Административный комитет Конвенции МДП 1975 года

Технический орган по осуществлению

**Концептуальные, функциональные и технические  
спецификации eTIR: версия 4.4**

### Конкретные предложения по поправкам\*

Рис. I  
Текущая диаграмма классов таможенного управления данными о гарантиях

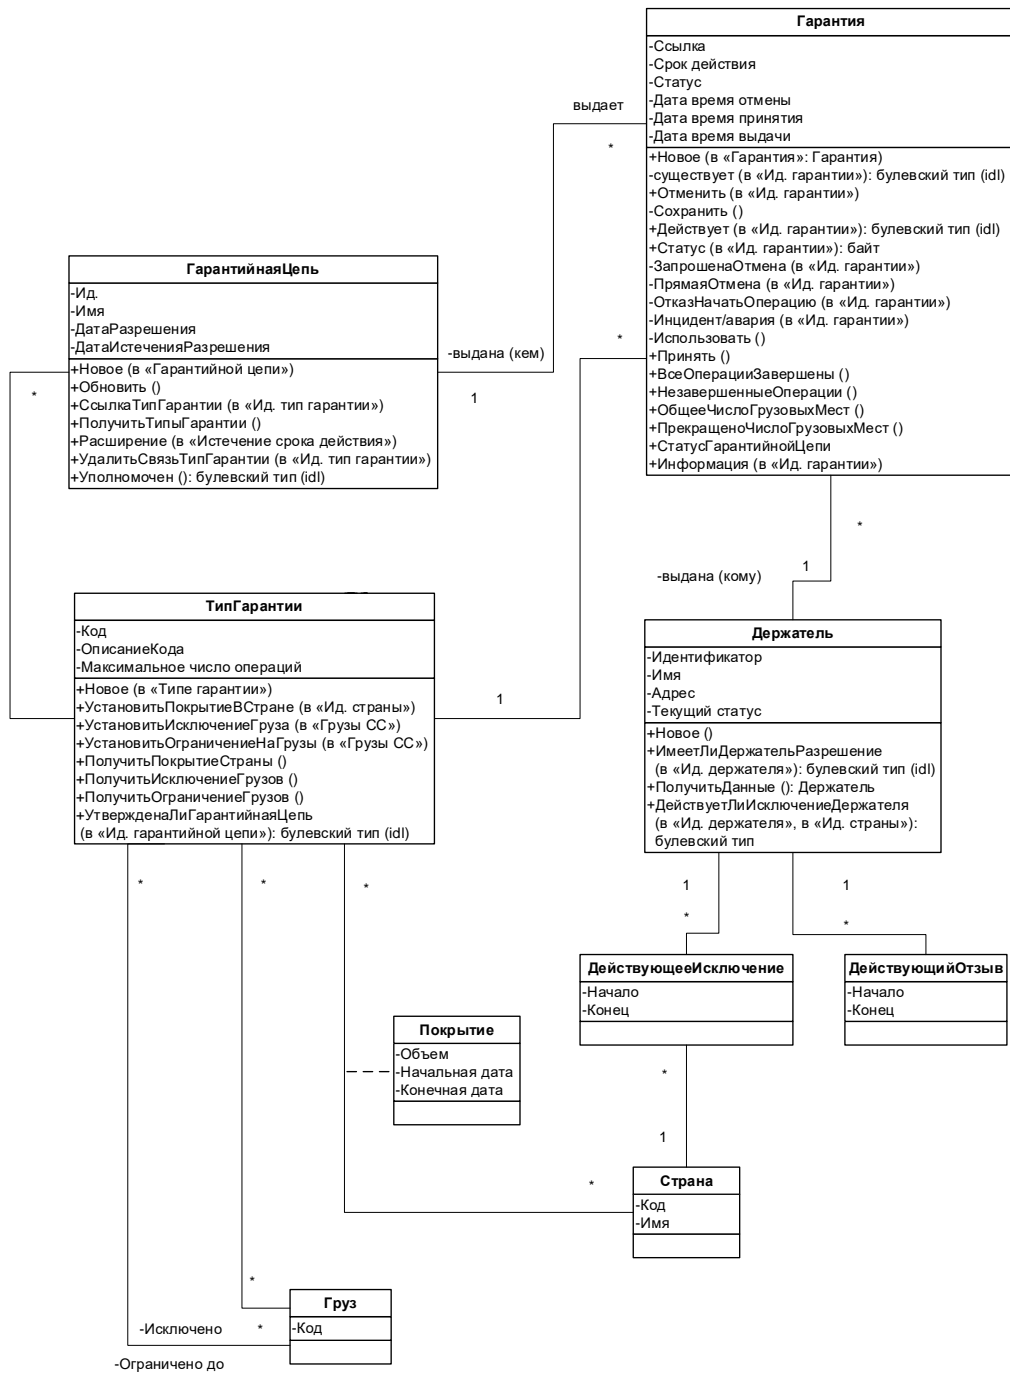
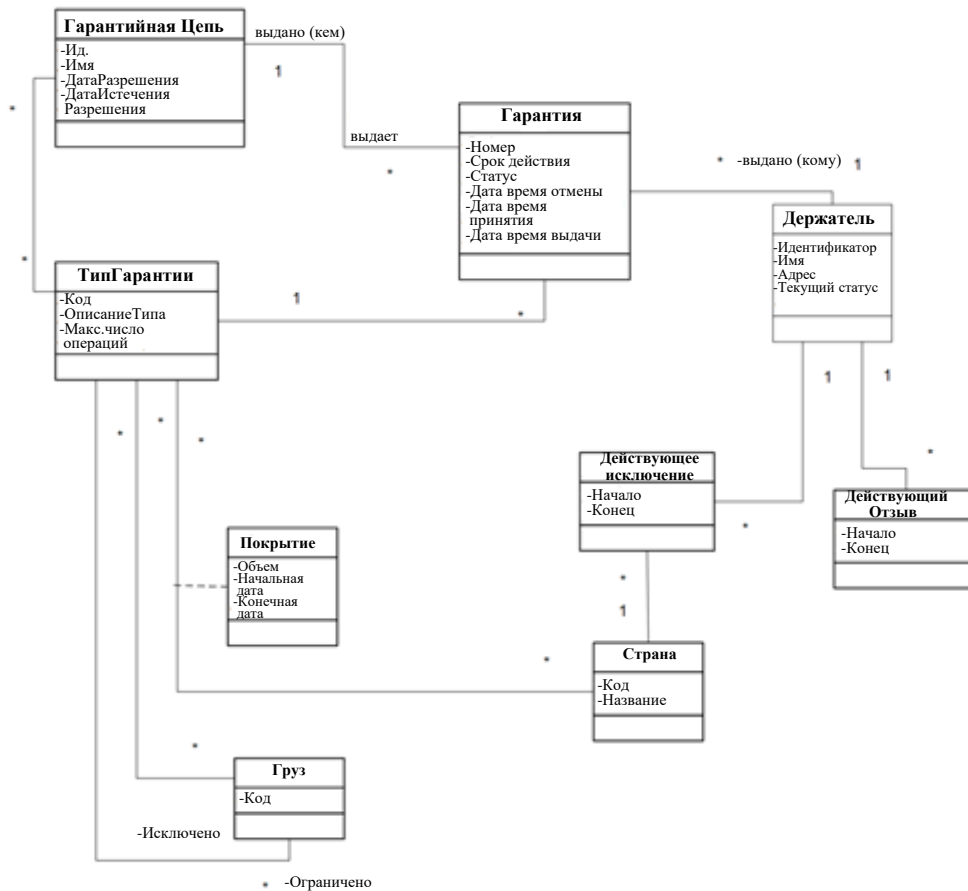
23. Диаграммы классов UML, использованные в версии 4.3 функциональных спецификаций eTIR, отражают не только классы, их связи и атрибуты, но и набор методов, призванных облегчить разработку международной системы eTIR. Эти методы едва ли имеют какую-либо практическую ценность для стран, которые хотят изменить свои таможенные системы для внедрения процедуры eTIR. На рис. I и II ниже показана разница между текущей и упрощенной версиями диаграммы классов таможенного управления данными о гарантиях (рис. 1.19 функциональных спецификаций eTIR).

24. На своей третьей сессии ТОО решил упростить диаграммы классов.

Рис. V  
 Диаграмма бизнес-процессов для процедуры начала операции МДП

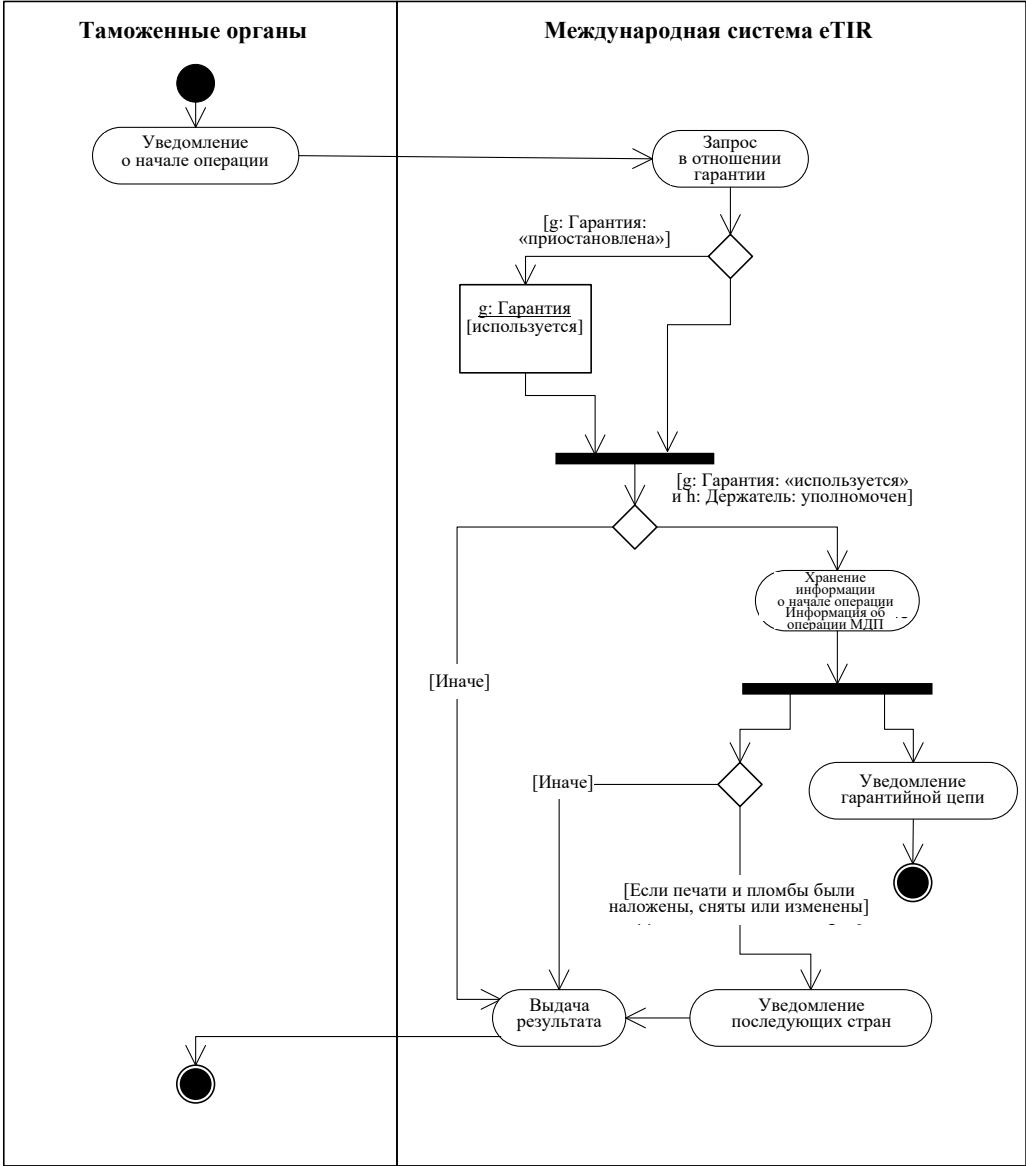
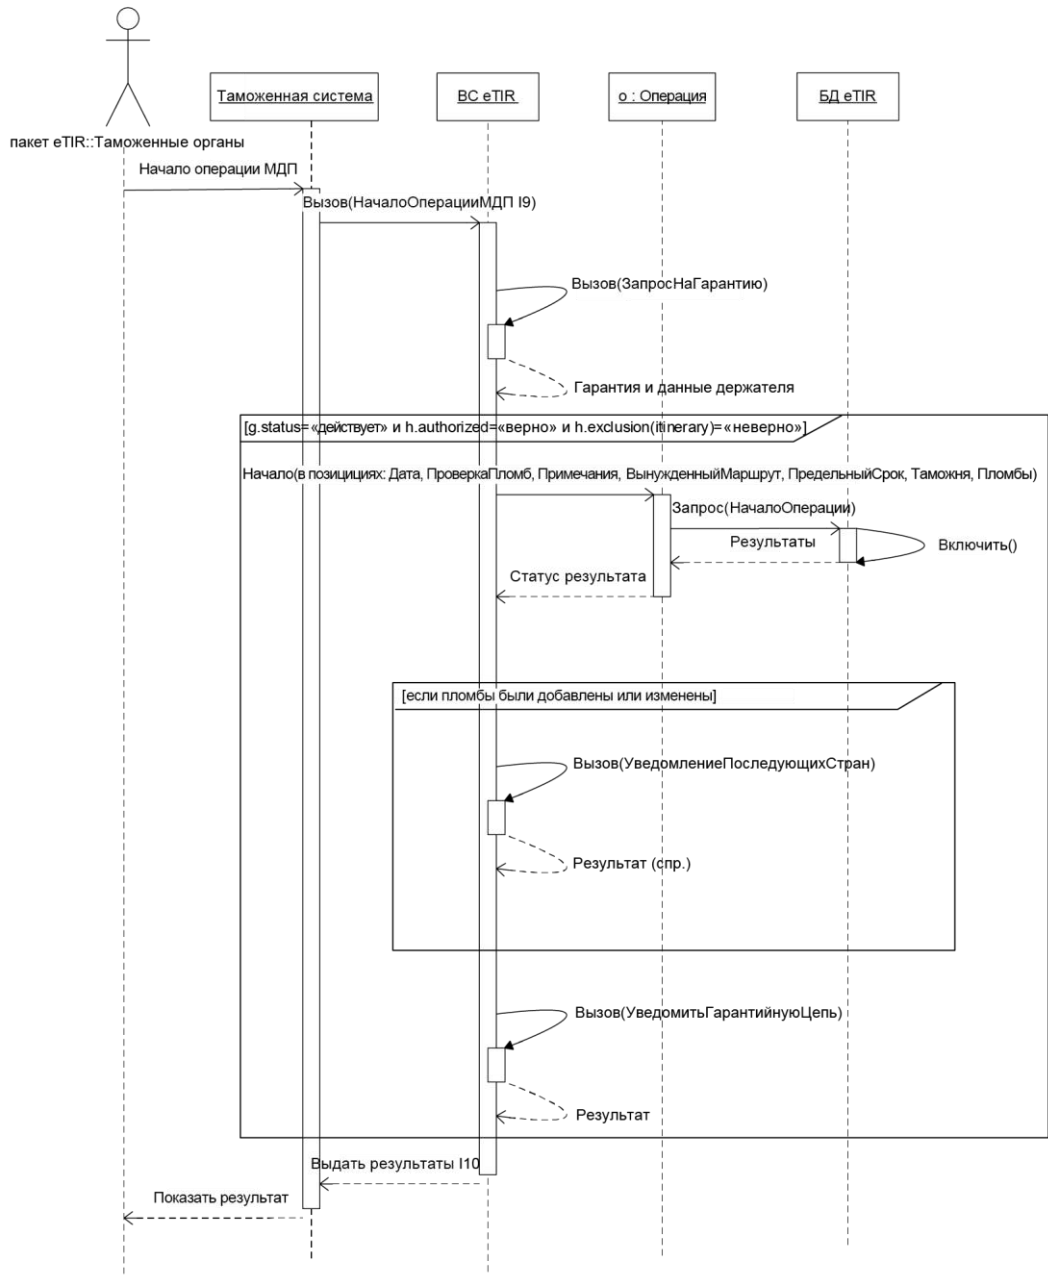
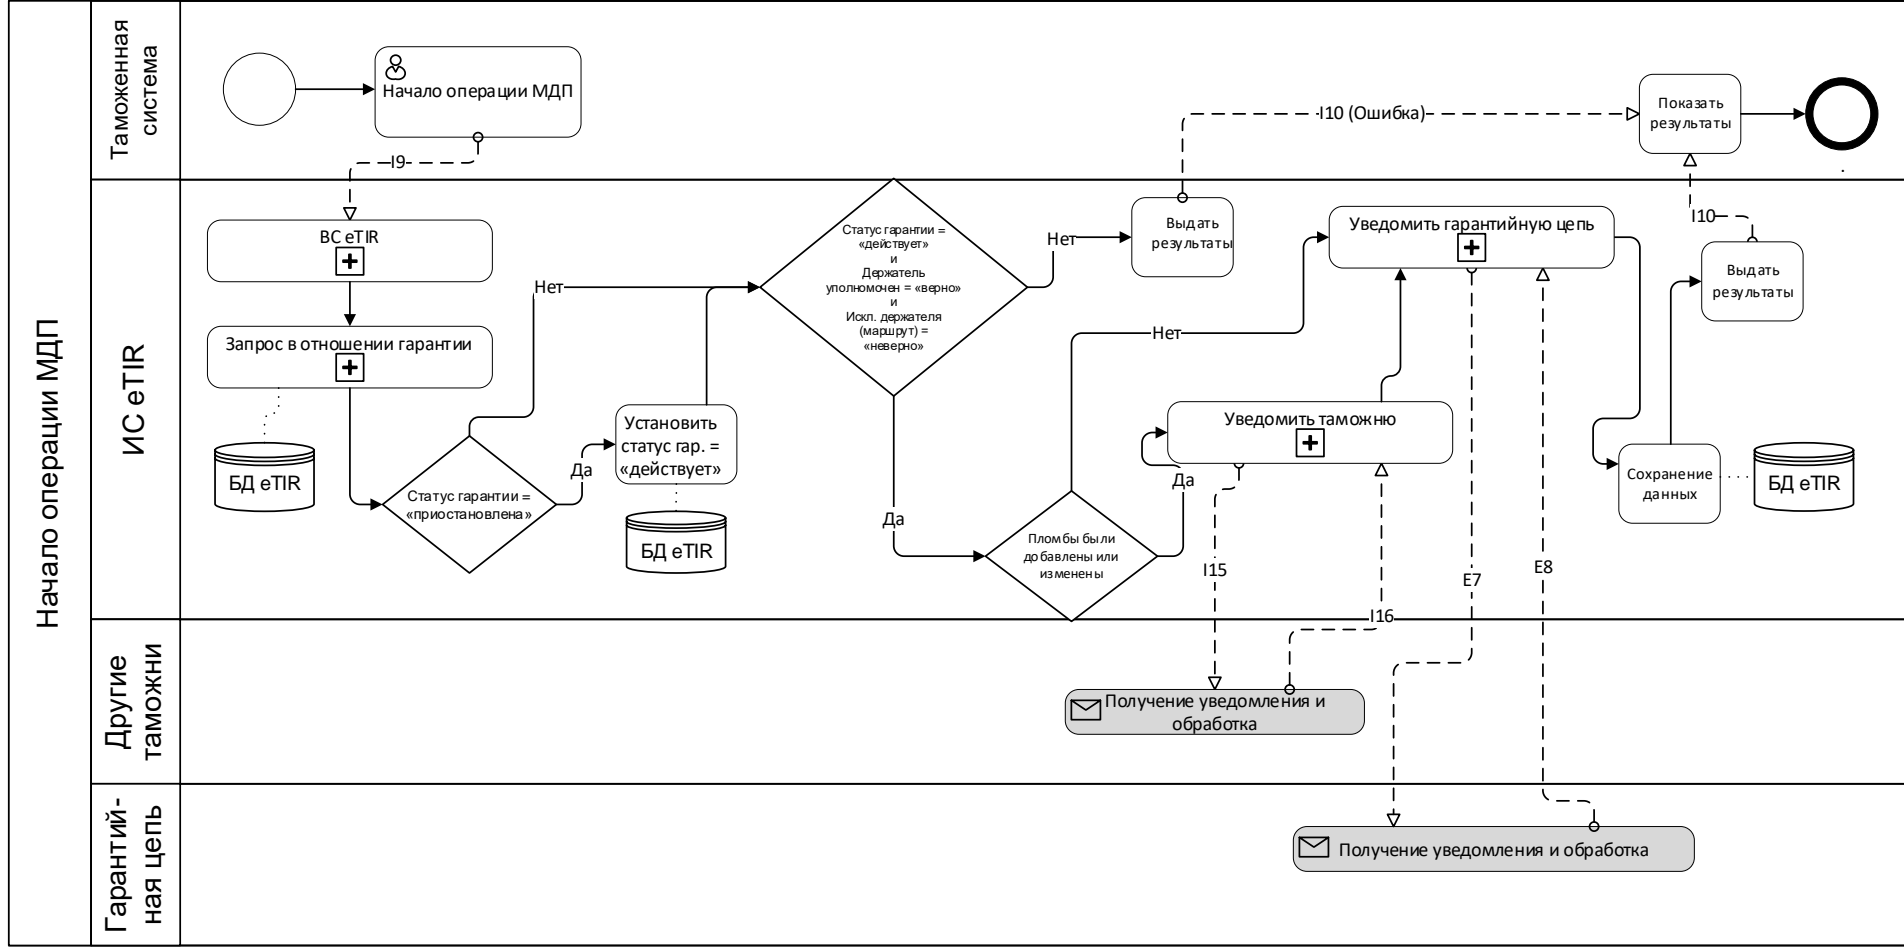
25. В рамках версии 4.3 спецификаций eTIR в соответствии с унифицированной методологией моделирования (UML), изначально выбранной для проекта eTIR, моделирование процессов осуществляется с помощью диаграмм видов деятельности и последовательностей UML. В последние годы как в сфере предпринимательства, так и в секторе информационно-коммуникационных технологий (ИКТ) большую популярность приобрел подход на основе моделирования и нотации бизнес-процессов (BPMN), который как следствие становится более понятным как для неспециалистов, так и для экспертов. С учетом этого ТОО, возможно, пожелает рассмотреть вопрос о том, чтобы в версии 4.4 спецификаций eTIR вместо диаграмм видов деятельности и последовательностей, используемых в версии 4.3, применялся подход на основе BPMN. На рис. III, IV и V ниже представлены диаграмма видов деятельности UML (рис. 12 концепции eTIR), диаграмма последовательностей UML (рис. 1.9 функциональных спецификаций eTIR) и диаграмма бизнес-процессов для процедуры начала операции МДП.

26. На своей третьей сессии ТОО решил заменить в концептуальных и функциональных спецификациях существующие диаграммы (на универсальном языке моделирования (UML)) вновь предложенными диаграммами (построенными с использованием системы нотации и моделирования бизнес-процессов (BPMN)) по образцам, приведенным выше.
